2 商品説明

2-1	エンジン	2-2
[1]	サーミスタ	2-2
[2]	スパークプラグ	2-2
2-2	トランスミッション	2-3
[1]	セレクトケーブル	2-3
2-3	シャシ	2-4
[1]	ブレーキ	2-4
2-4	ボディ	2-5
[1]	ボディ内装	2-5
2-5	SRSエアバッグ&シートベルト	2-7
[1]	プリテンショナー付シートベルト	2-7
[2]	シートベルト	2-8

〔1〕 セレクトケーブル

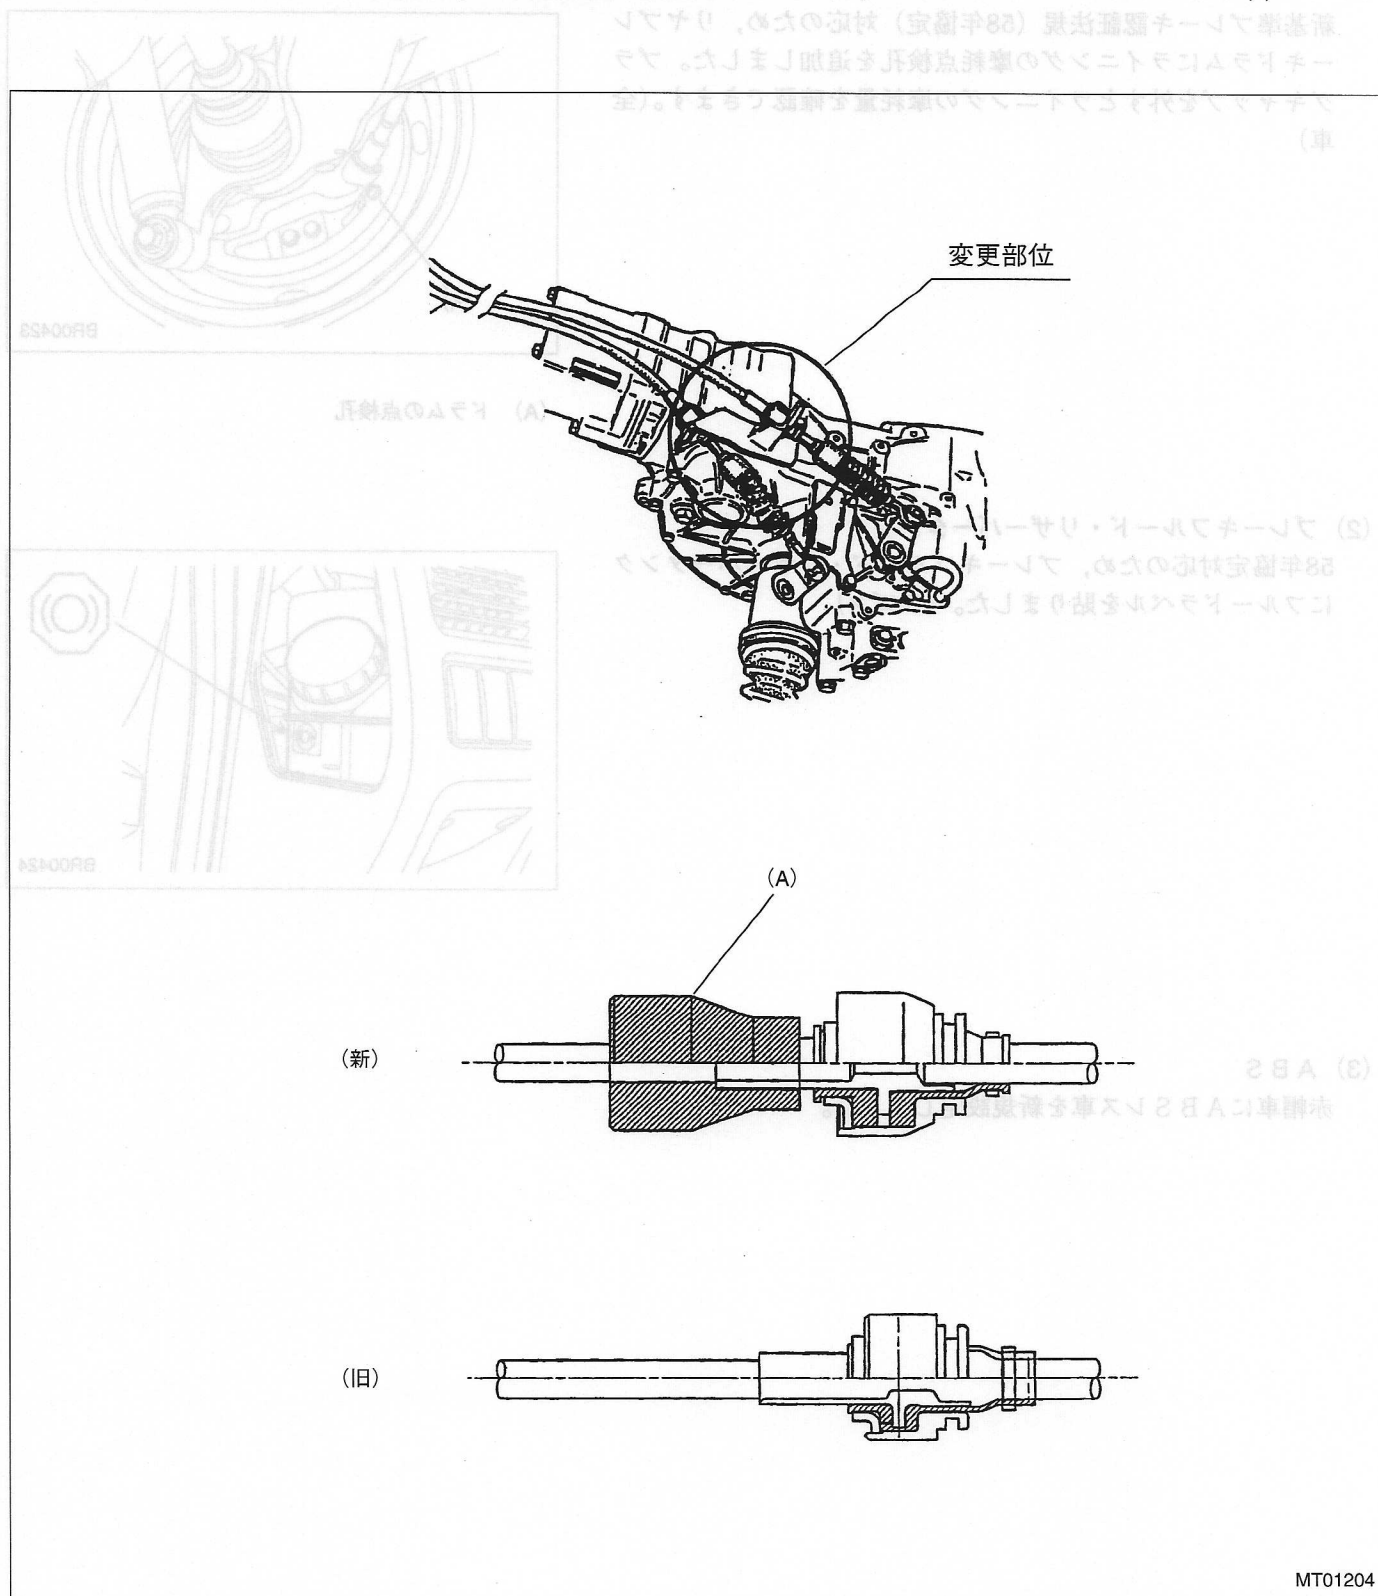
セレクトケーブルにマスを追加し、耐久信頼性を向上させました。(マニュアルトランスミッション車)

(1) ブレーキドラム

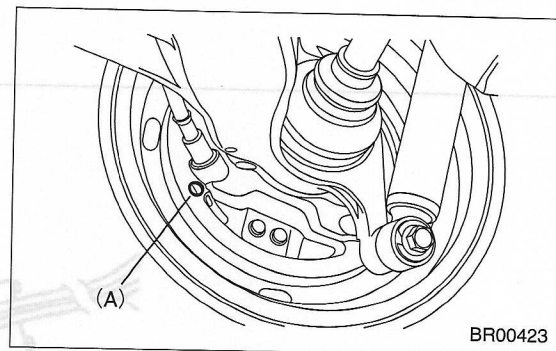
新基準ブレーキ認証法規（58年協定）対応のため、リヤブレーキドラムにライニングの摩耗点検孔を追加しました。プラグキャップを外すとライニングの摩耗量を確認できます。（全車）

(2) ブレーキフルード・リザーバータンク

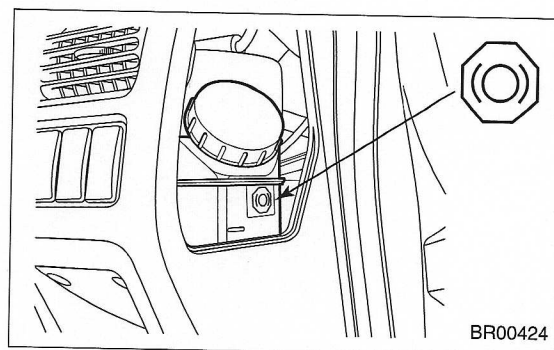
58年協定対応のため、ブレーキフルード・リザーバータンクにフルードラベルを貼りました。（ワゴン）

(2) バン VB (4 シーター車) のシート

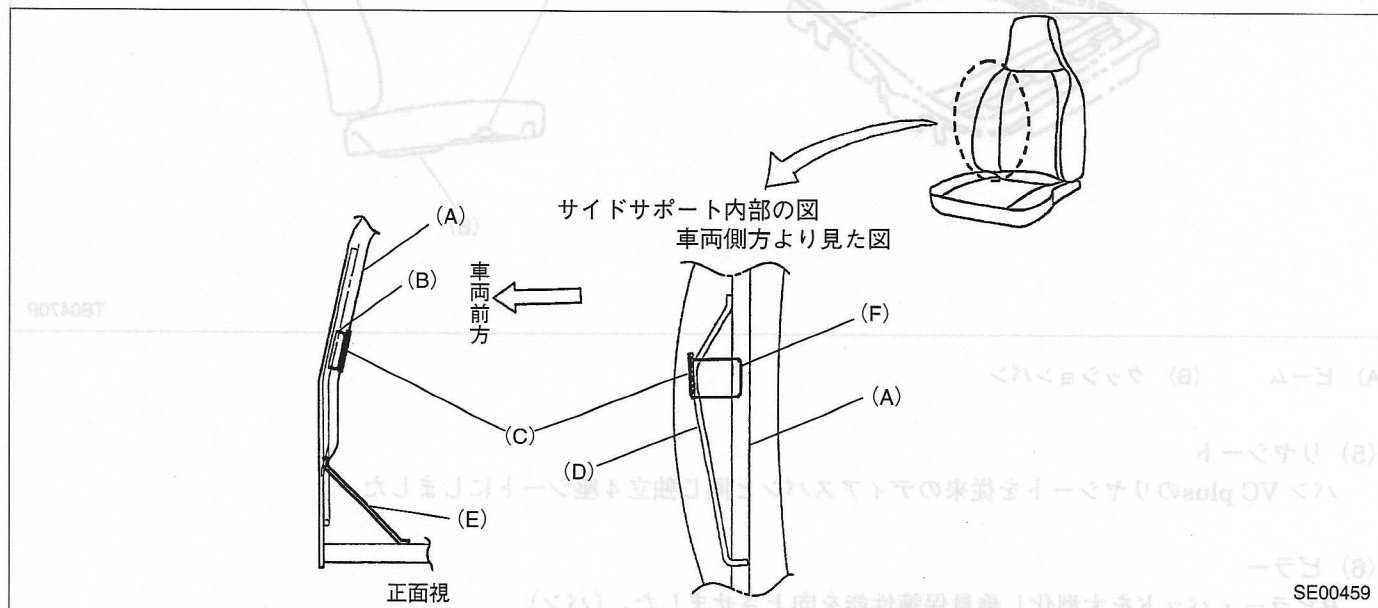
- シートを従来のハイバックシートからサイドサポート付きのハイバックシート（トランスポーターで採用済）に変更しました。サイドサポート付きのハイバックシートは、従来のハイバックシートに対し、サイドサポートブラケットの先端部形状の変更及びガセットを追加することにより乗員保護性能を向上させています。

(3) 前席のスライドレバー

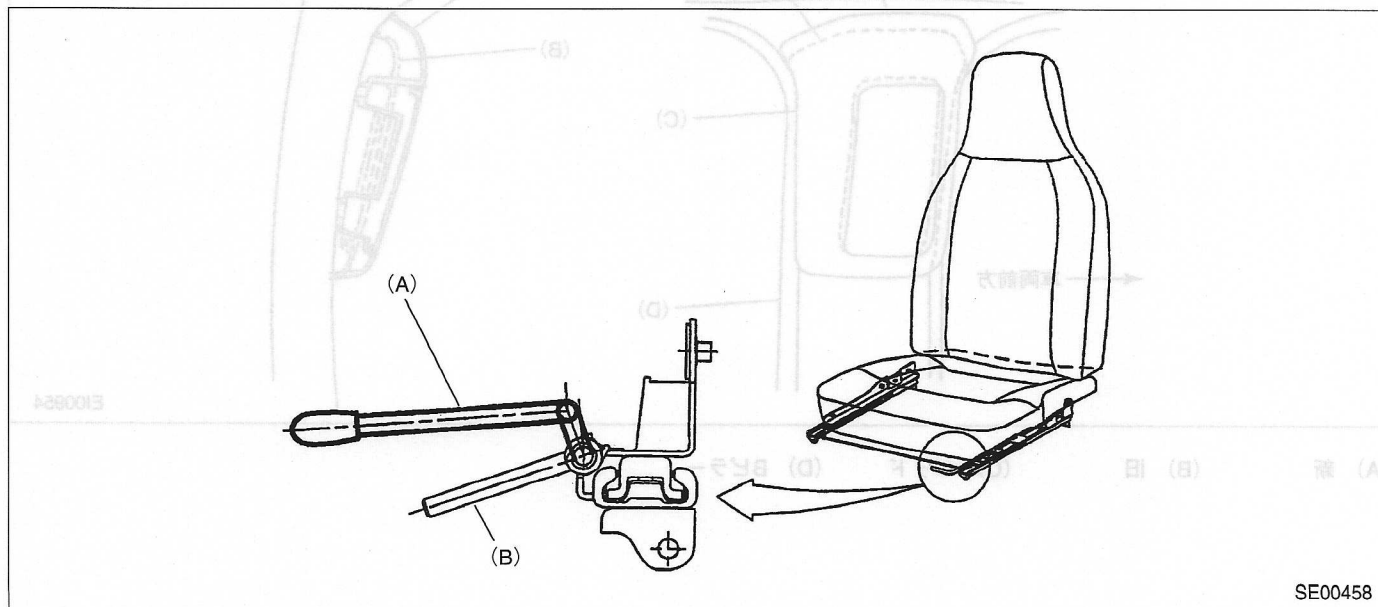
操作性向上のため、前座席のスライドレバーの形状を変更しました。

(4) 助手席

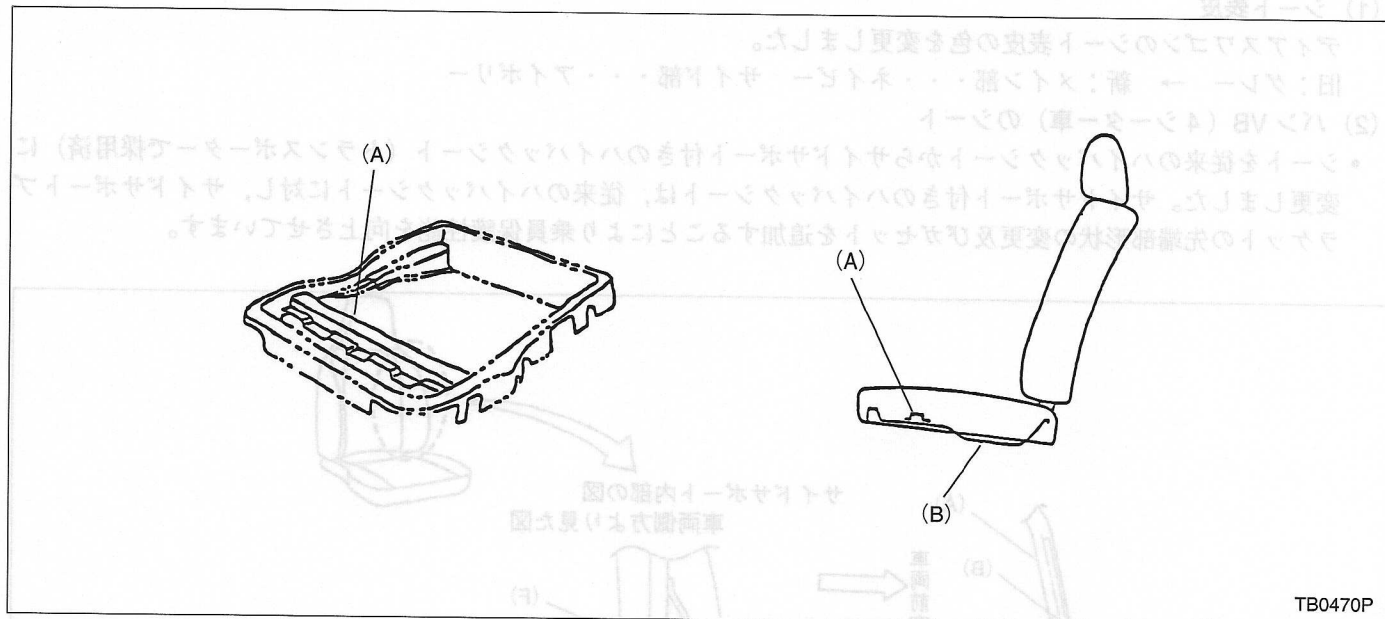
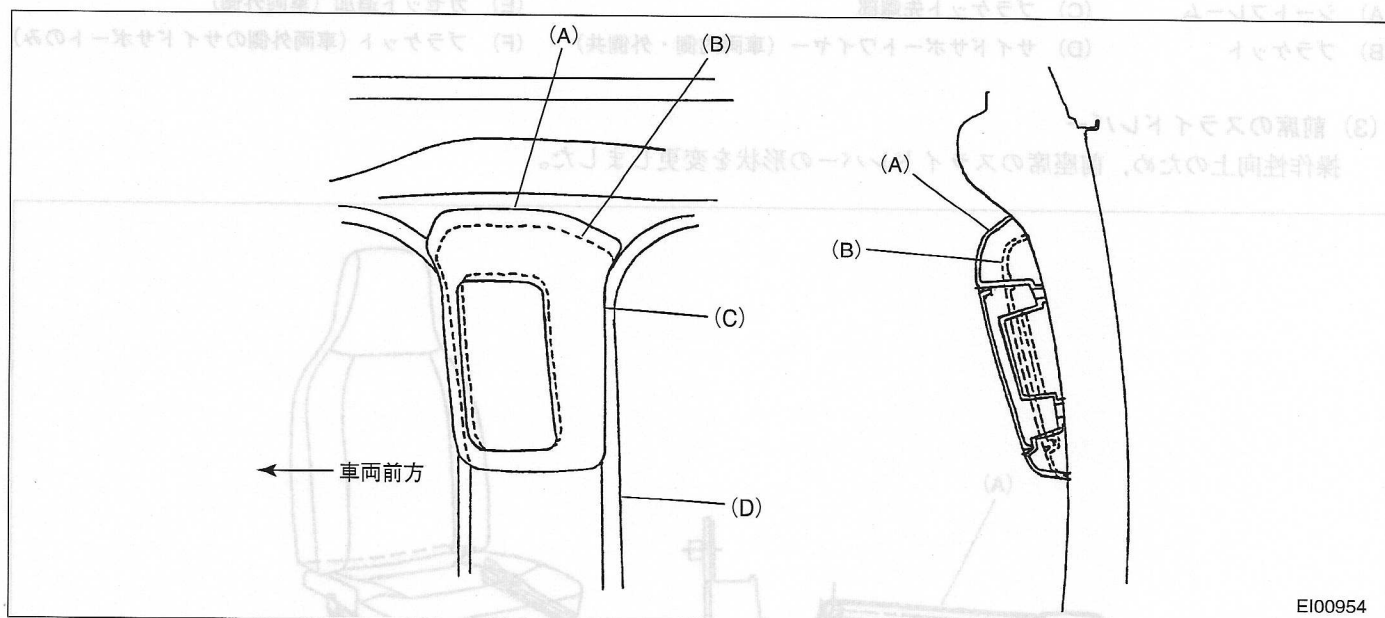
助手席シートクッションバンに車両衝突時の乗員腰移動低減部材を追加しました。(バン)

〔1〕プリテンショナー付シートベルト

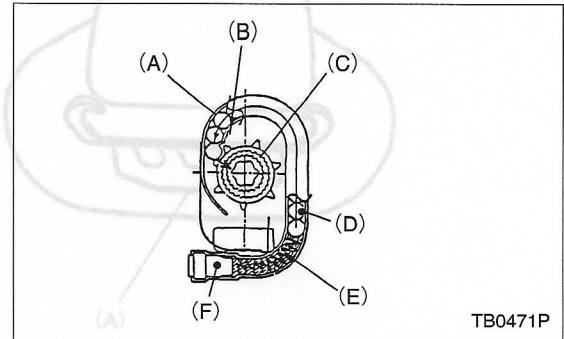
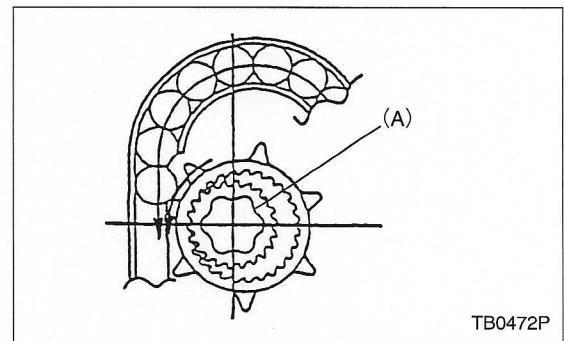
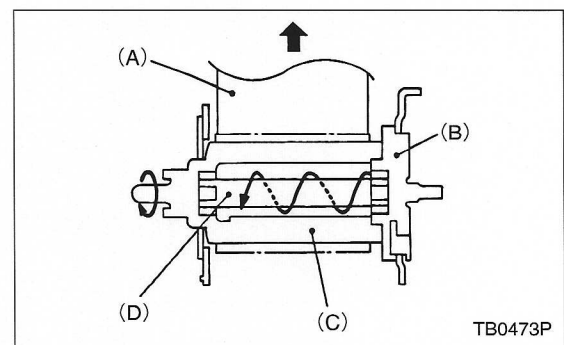
- 助手席にエネルギー吸収機構付プリテンション式シートベルトを展開しました。
- プリテンショナーは、車両前方から強い衝撃を受けた時、電気信号により着火し、シートベルトの乗員拘束タイミングを早め、乗員拘束を効果的に発揮します。
- エネルギー吸収機構は、シートベルトに大きな荷重がかかり、規定値に達した時のエネルギーを吸収し、乗員を大きな荷重から保護します。

[2] シートベルト

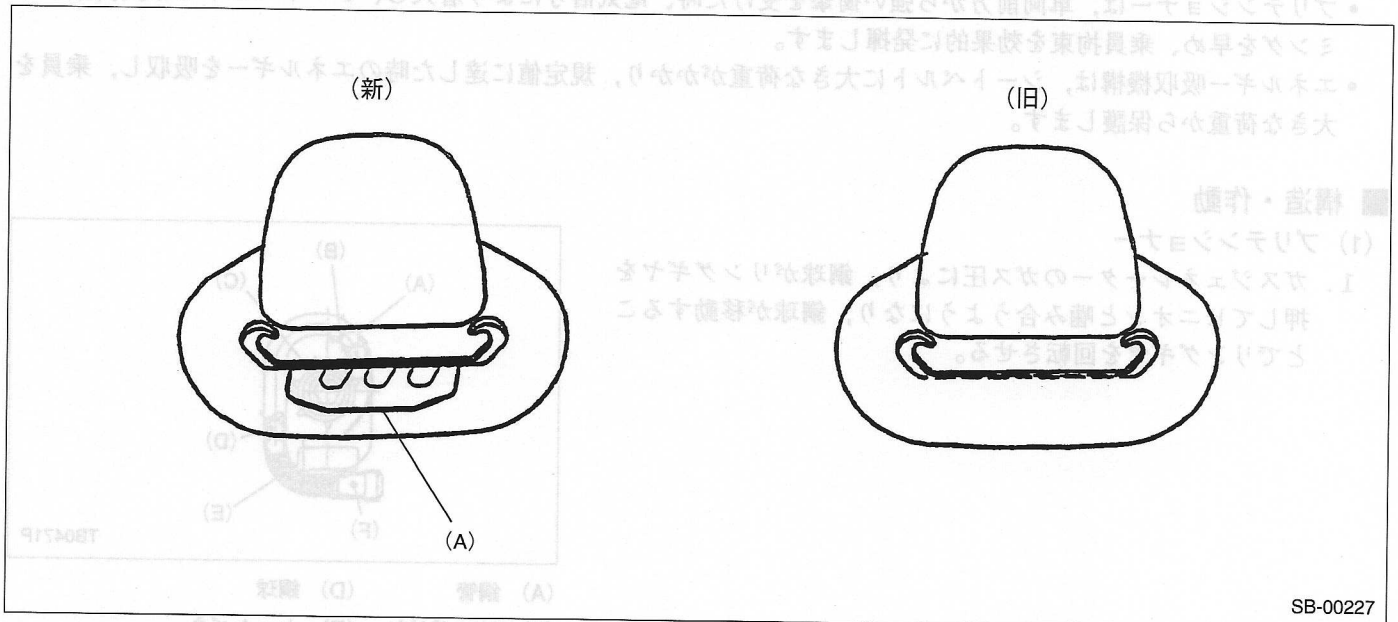
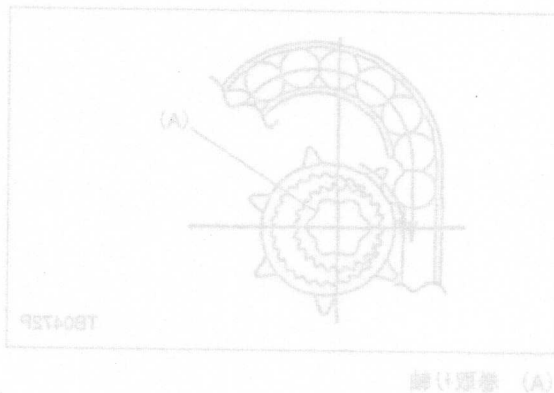
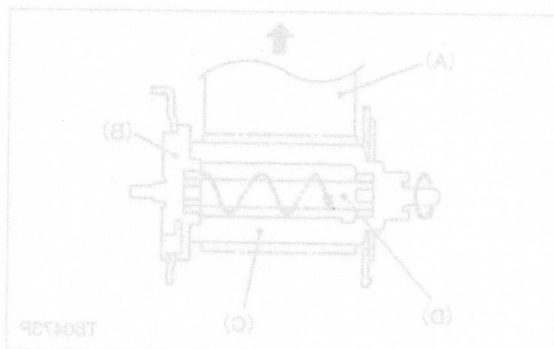
- フロントシートベルトの肩ベルトアンカーのスルーリングを変更し、乗員保護性能を向上させました。(パン)

〔1〕 パワーウィンドウ

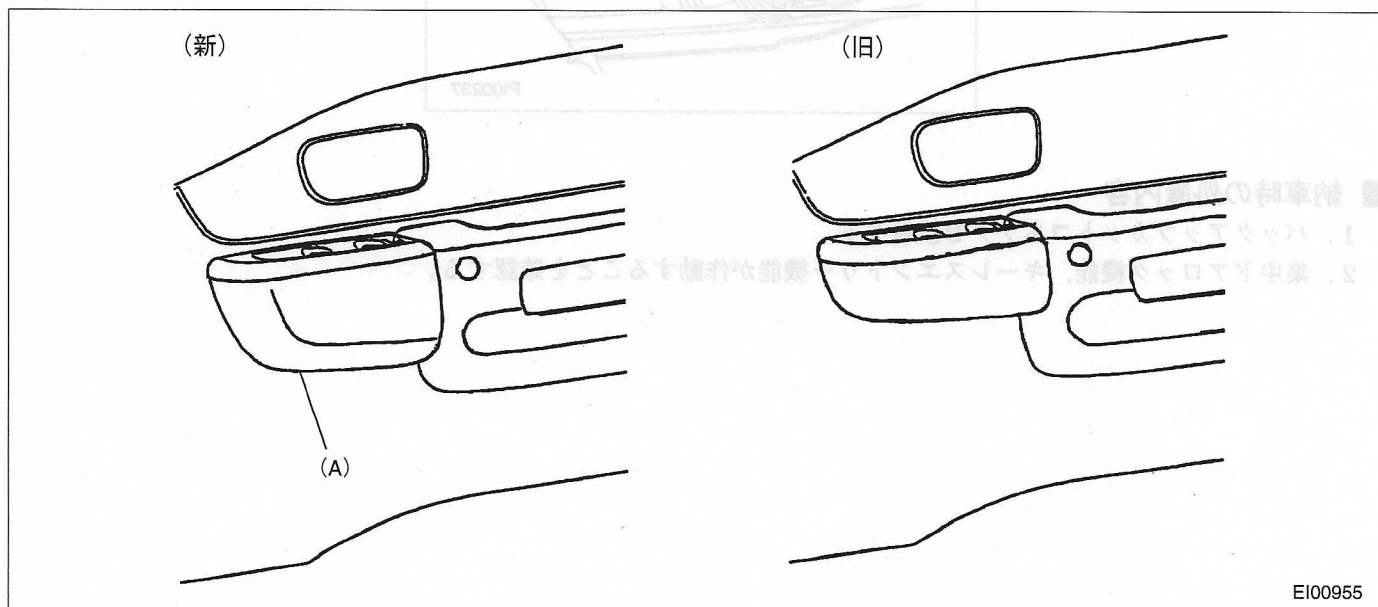
- 運転席側のパワーウィンドウに挟み込み防止機能を追加しました。
- 挟み込み防止機能は、パワーウィンドウスイッチの操作により、運転席ドアのウィンドウが上昇している時、異物挟み込みによりある一定値の抵抗が加わったとき、ドアガラスの上昇が停止し、自動で少し下降させる機能です。

- 挟み込み防止機能の追加に伴い、パワーウィンドウコントロールスイッチを変更しました。
- バンにつきましては、パワーウィンドウコントロールスイッチの変更に伴ない、ドアトリムカバーを大型化しました。

〔2〕バックアップカットコネクタ

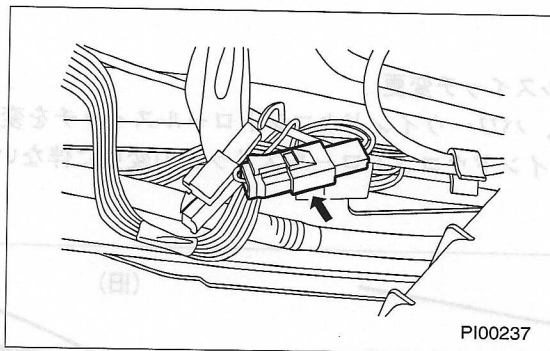
- パワーウィンドウの挟み込み防止機能が追加され、待機電流が増加したことによる車両保管時のバッテリー上がり防止するため、グローボックス裏側にバックアップカットコネクタ（青色1極）を追加しました。このバックアップカットコネクタは、待機電流の多い集中ドアロック回路とキーレスエントリー回路の電源をカットします。

1. バックアップカットコネクタを接続する。
2. 集中ドアロック機能、キーレスエントリー機能が作動することを確認する。
